東京電力ホールディングス株式会社福島第一原子力発電所 1 / 2号機排気筒ドレンサンプピット水位低下事象に係る同社からの報告に対する評価及び今後の対応について

令和 2 年 6 月 3 日
原子力規制委員会

3. 東京電力から提出された報告書に対する原子力規制委員会の評価について

図3 - 1 1 / 2号機排気筒ドレンサンプピット水位データ

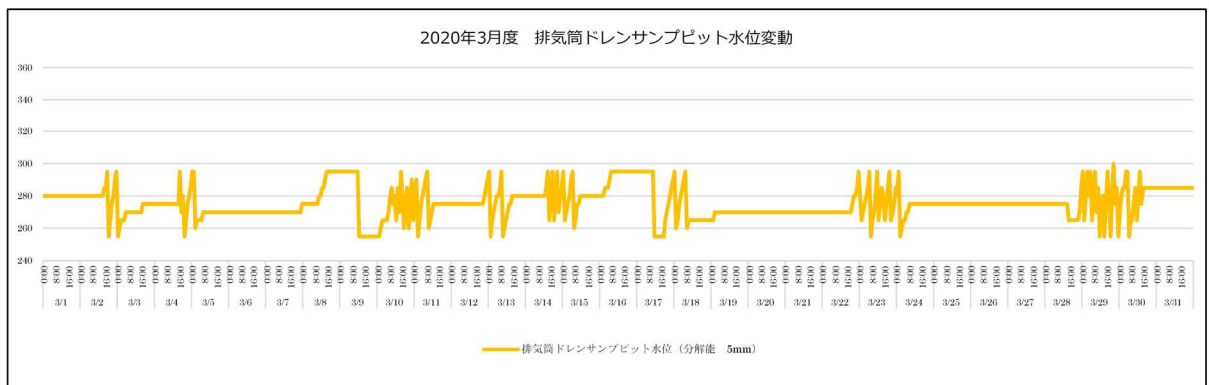
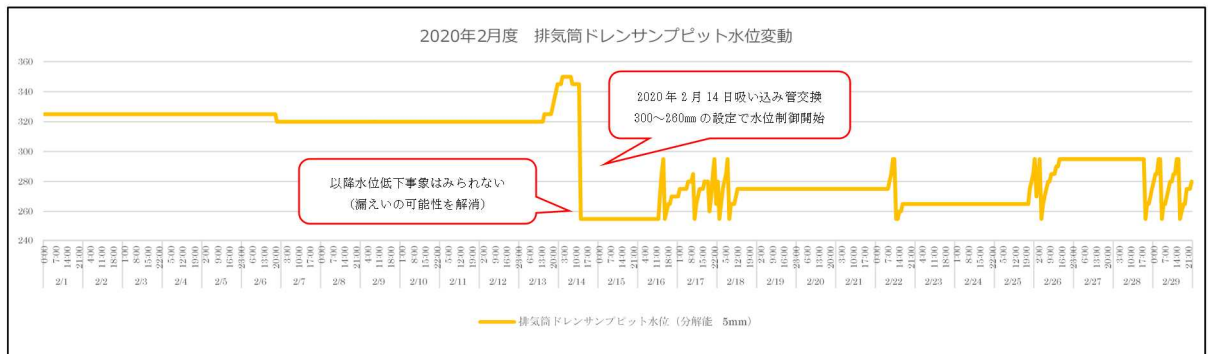
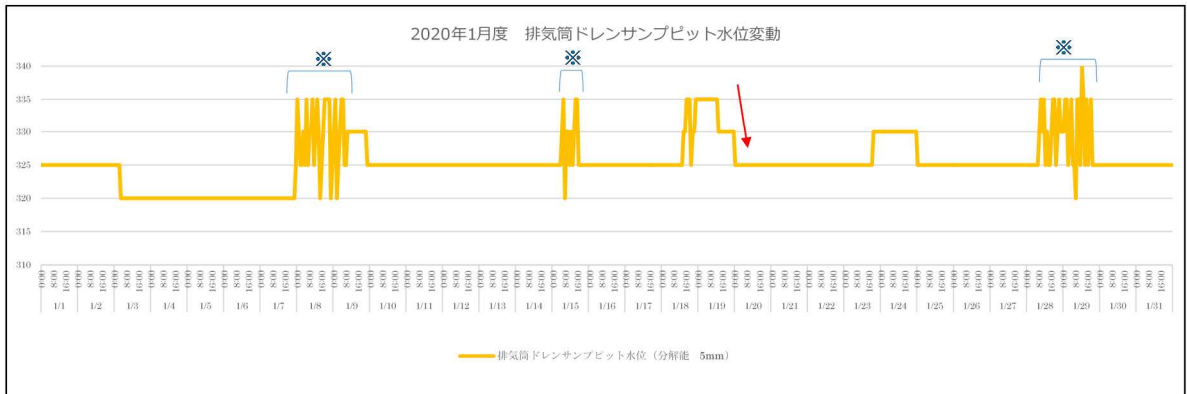
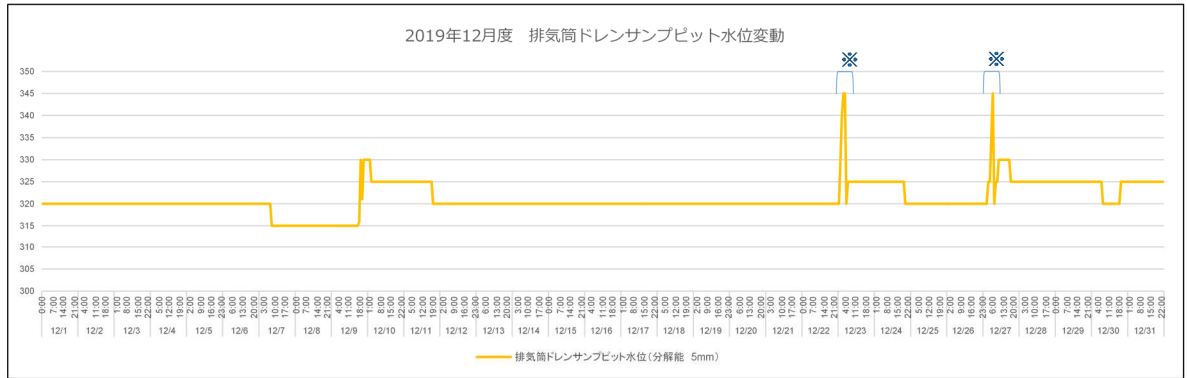
当該ピット周辺は、高線量率であり詳細な調査を行うことが困難であるため、原因の特定には至っていないが、過去の当該ピットの水位の傾向を確認したところ、325mm で水位が安定していることから 325mm より上部の部分に漏えいの要因があるとしていることについては妥当であると考える。

図5 水位管理の変更（東京電力報告書より抜粋）

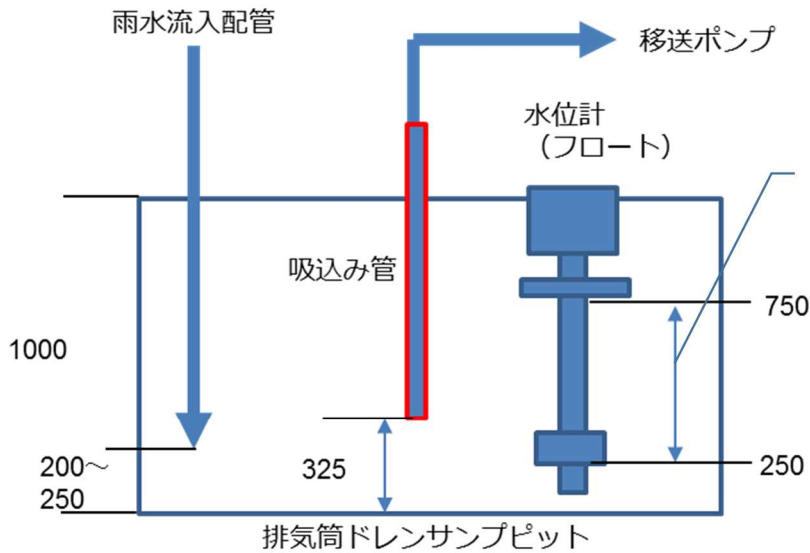
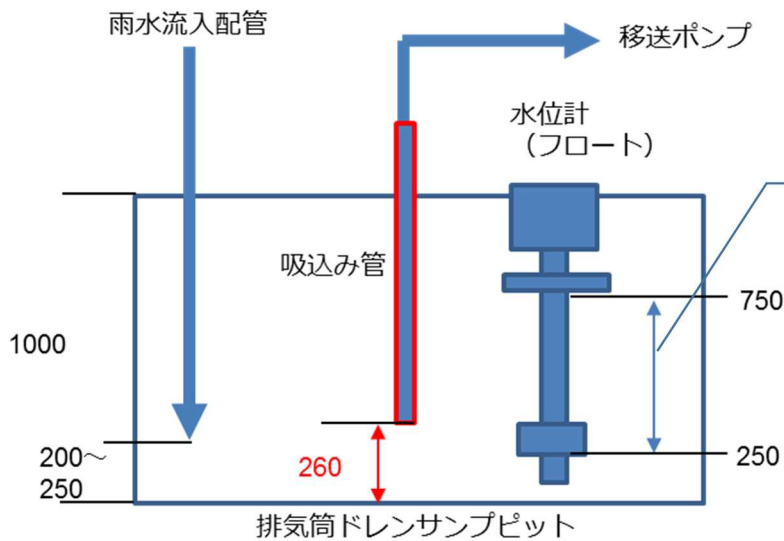
東京電力では、汚染拡大防止のための応急対策として令和元年 11 月 27 日にポンプ起動設定値をピット底面から 340mm に変更したが、この設定値は漏えい箇所(325mm)より高い位置にあるため追加の漏えいの可能性があった。このため、ポンプ吸込み管を交換することにより吸込み位置を下げて、令和 2 年 2 月 14 日に再度ポンプ起動設定値を 300mm に変更している。これにより、追加的な放射性物質の漏えいは生じていないものと評価する。

今回の事象の推定原因を踏まえ、移送ポンプ起動設定値が漏えい箇所よりも低い 300mm であることを確認した。また、恒久的な対策の 1 つとして令和 2 年 5 月 1 日に排気筒の上部に蓋を設置して雨水の流入を防止したことを確認した。これらの変更を含め当該ピットからの漏えいは止まっていることから、対策としてはおおむね妥当であると評価する。

吸込み下限値を 325mm から 260mm まで下げる。
水位管理を 325mm 以下で管理可能。
また、吸込み下限値を 250mm 以上とすることで、雨水流入配管の水封を維持。
